Datum : 9 april 2026
Betreft : Commissie Ruimtelijke Kwaliteit

Dossiernummer : 2025W1462
Locatie : Mauritskazerne, Ede
Omschrijving : Herbestemming achtervleugels Mauritskazerne
Bijzonderheden : Beoordeling nr. : 2

Nieuwe doorsnedes Mauritskazerne

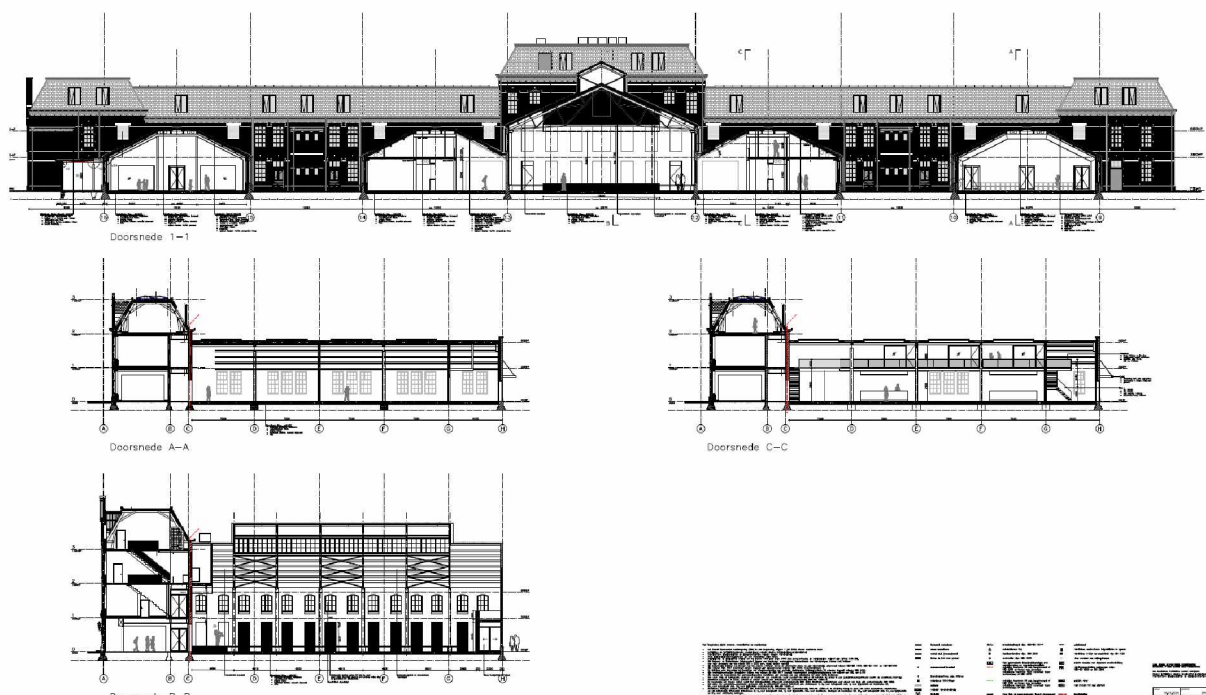
Ten aanzien van de geïsoleerde voorzetwanden: het weglaten van de luchtsponw is een verbetering en de toevoeging van een dunne isolatieplaat in de dagkant ook. We verwachten echter niet dat het zo uitgevoerd wordt: de mortelweefsellaag is niet geschikt om onafgewerkt te laten en je kijkt op de kopse kant naar de xps-kern. Het materiaal is bovendien minder stootvast. Hier zou iets van een afwerking getekend moeten worden.

Da dagkanten worden volgens detail met een wedi plaat geïsoleerd en vlak afgewerkt.
